**“PROYECTO DE ELIMINACIÓN DE COBERTURA Y ACONDICIONAMIENTO DEL CAUCE  
DEL ARROYO AMUNATEGI EN EL BARRIO AXPE EN BUSTURIA (BIZKAIA)”**

**EXPEDIENTE DE INFORMACIÓN PÚBLICA**

**INFORMES TÉCNICOS PARA LA RESOLUCIÓN DE ALEGACIONES PRESENTADAS AL:  
"PROYECTO DE ELIMINACIÓN DE COBERTURA Y ACONDICIONAMIENTO DEL CAUCE  
DEL ARROYO AMUNATEGI EN EL BARRIO AXPE EN BUSTURIA (BIZKAIA)"**

### **CONTESTACIÓN AL ESCRITO DE ALEGACIONES, PRESENTADO ZAIN DEZAGUN URDAIBAI AUZO ELKARTEA**

*Ilustración 5: Plano descriptivo de las actuaciones a realizar según el proyecto elaborado por LKS*

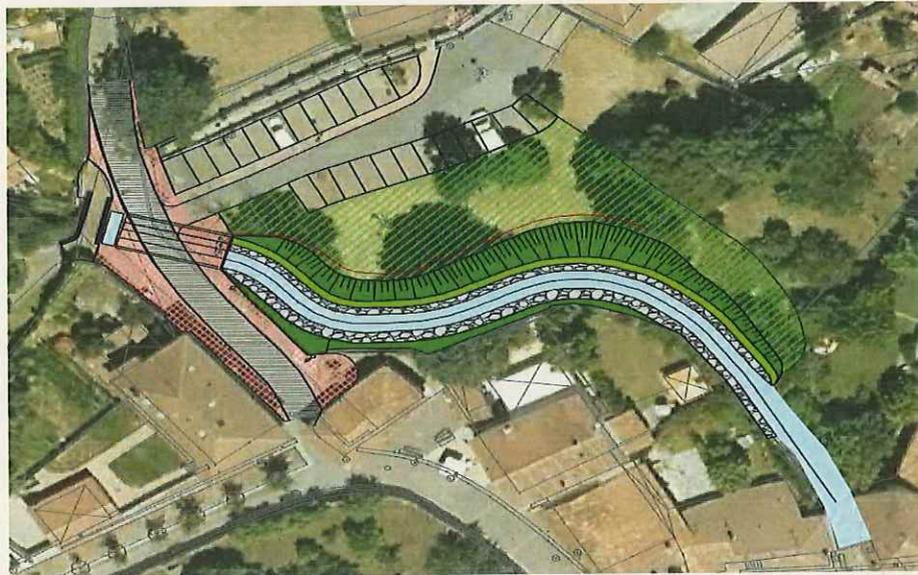
Para ello, ahora, se procede, por un lado, a la **eliminación parcial de la actual cobertura**, de forma que se pasen de los **35 metros de galería subterránea actuales a 12 metros** (según LKS los imprescindibles para la conservación del vial que sobrevuela el arroyo Amunategi) y se saca a la luz parcialmente el puente de Errotatxo; y por otro lado, se acondiciona medioambiental e hidráulicamente un tramo de 90 metros a cielo abierto.

En lo que a la demolición parcial de la cobertura se refiere, se genera un nuevo trazado que permite acortar el tramo soterrado, y se le dota de una mayor sección que la actual. Asimismo, se mejora la calidad medioambiental: se retira el muro vertical, se tienden sus taludes y se revegeta la margen izquierda del tramo.

Por el contrario, en el proyecto elaborado por LKS se va a **generar un tramo de 1,50 m a cielo abierto** a modo de buzón entre el puente de Errotatxo y el inicio de la nueva galería PROPUESTA, **lo que con toda seguridad no permitirá apreciarlo** (las vistas a 20 metros del puente serán las mismas

*Ilustración 6: Ámbito y cotas del proyecto*

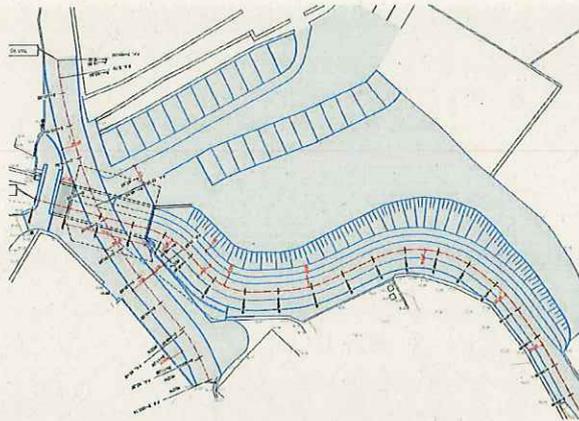
Y añade Ura que la zona se encuentra en su totalidad afectada **por un grave problema de inundación** en toda su extensión, donde los primeros desbordamientos se producen para las crecidas con periodo de retorno de 10 años. Y que también, su **ejecución permitirá incrementar la seguridad antes las crecidas en el entorno.**

Ilustración 7: El Proyecto afecta a la Ermita Kurtzio declarado BIC y por ello también sería zona de presunción arqueológica.

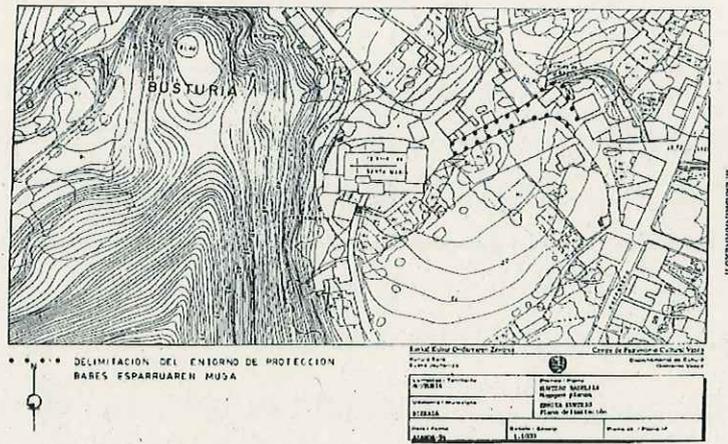
Hacer constar que hasta la realización del entubamiento y cubrimiento del tramo desde el puente hasta el puente de acceso de Malgabe en 1975, el río era atravesado por un vado por carros y camiones, y el puente era usado por los peatones y caballerías.

Sin obviar los informes preceptivos del Departamento de Cultura de la Diputación de Bizkaia, por su afección al BIC de la Ermita de Kurtzio, al Puente y al camino Real.

Por último, la solución dada para el mantenimiento del puente de Errotatxu ha sido consensuada con el servicio de Patrimonio de la Diputación Foral de Bizkaia, y una vez finalizada la redacción del proyecto, se le ha remitido copia para obtener la autorización necesaria para la intervención proyectada.

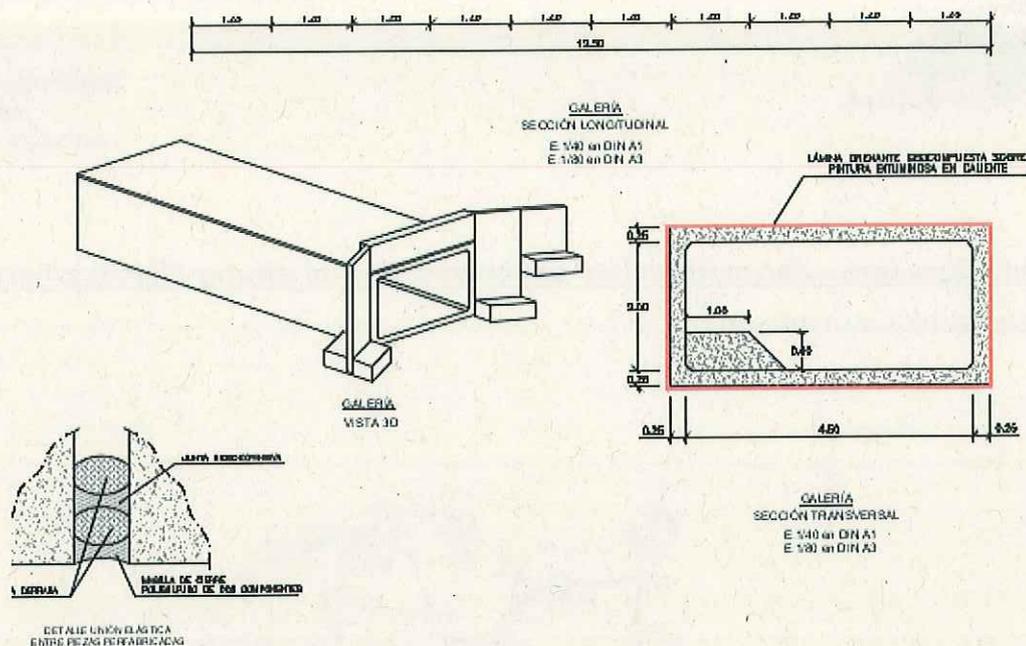
Por otro lado, se pretende acondicionar 90 metros de tramo del arroyo a cielo abierto. En la actualidad, la margen derecha se encuentra encauzada con muros de contención que se encuentran en mal estado, agrietados y con un descalce evidente en su base.

Uno de los objetivos de la actuación propuesta elaborada por LKS será reforzarlos, revestimiendolos con escolleras de piedra caliza. La margen izquierda presenta también muros de mampostería y hormigón, pero en este caso, se eliminarán a fin de poder disponer de una sección con mayor integración naturalística y paisajística, pero también se proveen escolleras de caliza.

También se propone la tala y desenconamiento de al menos tres grandes arbololes de la ribera del río.

En suma, se vuelve a optar por una solución dura a base de escolleras y lo que es mas grave al entubamiento de 15 metros del rio Amunategi, que aunque sea de menor longitud

Ilustración 9: Playo de detalle de ordenación de las NNSS vigente, con el detalle de los "caminos de sirga" sistema general de protección y vialidad peatonal

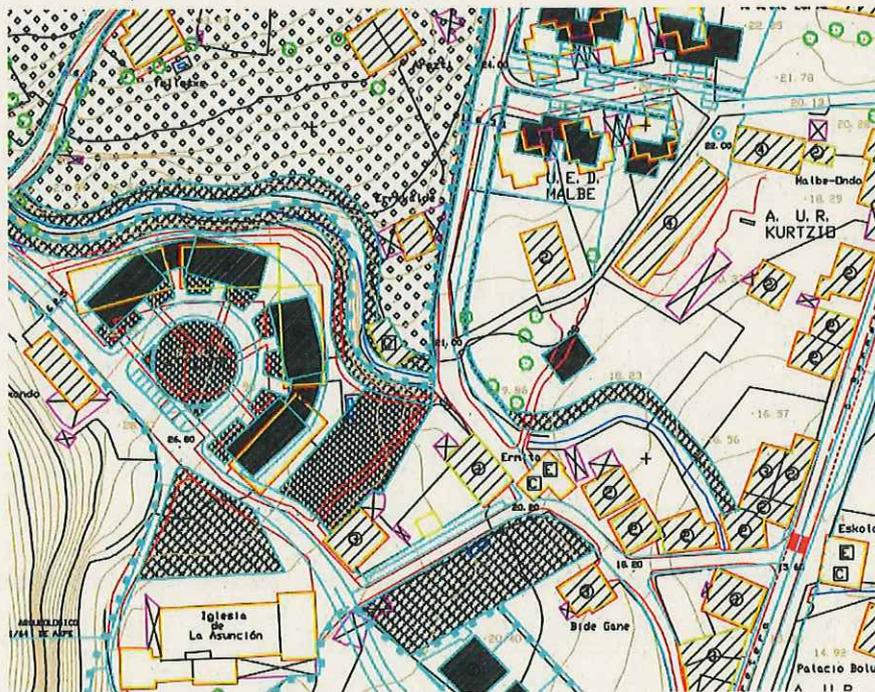
Los cauces de los Ríos y su zona de policía o “camino de sirga”, en la normativa municipal de Busturia son parte del “No Urbanizable” tanto por aplicación del artículo 194 letras c) y d) de las Normas Subsidiarias de Busturia con los mandatos siguientes:

- c) *Los alveos de las corrientes continuas y discontinuas de aguas y los terrenos situados en un área de 50 metros en todo el perímetro que corresponda al nivel máximo que alcancen.*
- d) *La zona de 5 metros de camino de sirga en las riberas de los cauces, así como las servidumbres reguladas por la Ley de Aguas.*

Por ello precisarían --por aplicación del PRUG de Urdaibai-- también informe de los Servicio técnicos del Patronato de la Reserva de la Biosfera de Urdaibai.

Respecto a la aplicación del PRUG de Urdaibai, la cartografía que incluye dicho PRUG, identifica los suelos afectados por la actuación como OPUM (Ordenación sujeta al planeamiento urbanístico municipal), y dado que el Patronato no regula los suelos con esta clasificación, no resulta preceptivo su informe.
